Предмет: **Изменение конструктива предохранителей-выключателей-разъединителей серии ПВР-102**

25.01.2024 г.

Настоящим письмом компания АО «Систэм Электрик» в лице продуктового маркетинга бренда Dekraft дивизиона Power & Automation сообщает, что в предохранителях-выключателях-разъединителях серии ПВР-102 на номинальные токи 630А с **30.12.2023г** изменен конструктив.

Изменения в конструктиве

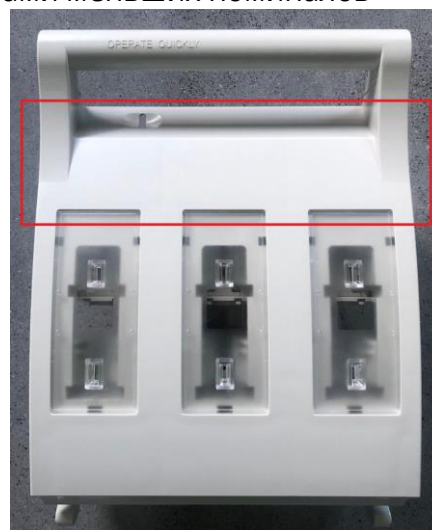
Было

Дизайн крышки унифицирован с аппаратами меньших номиналов

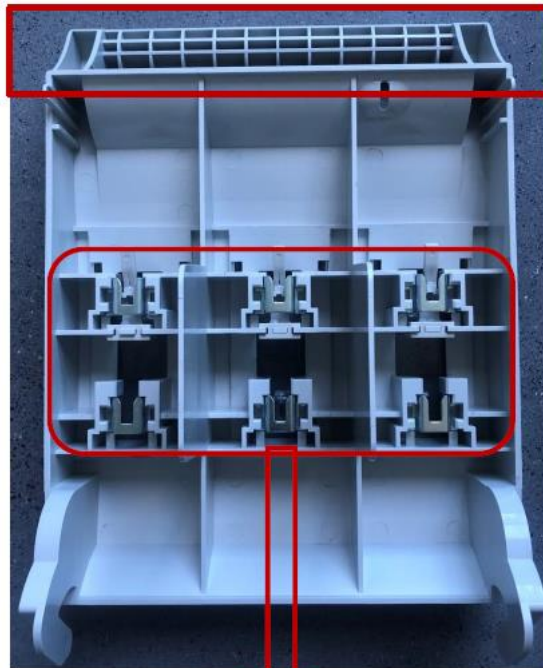
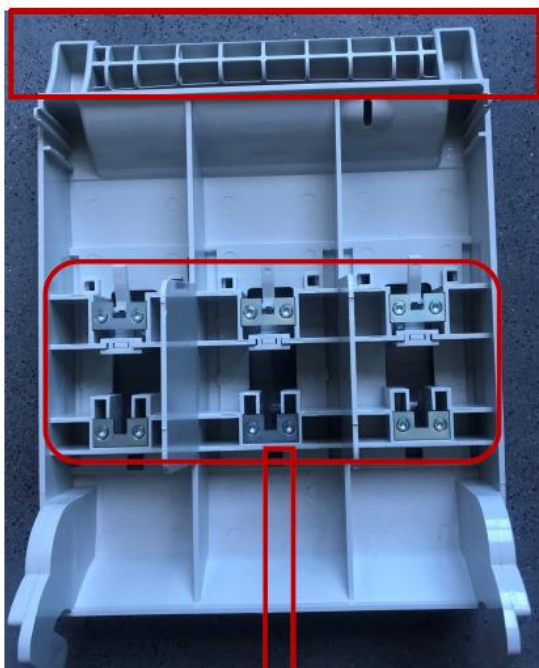
Стало

Изменен конструктив крепления предохранителей внутри корпуса
и рукоятки оперирования
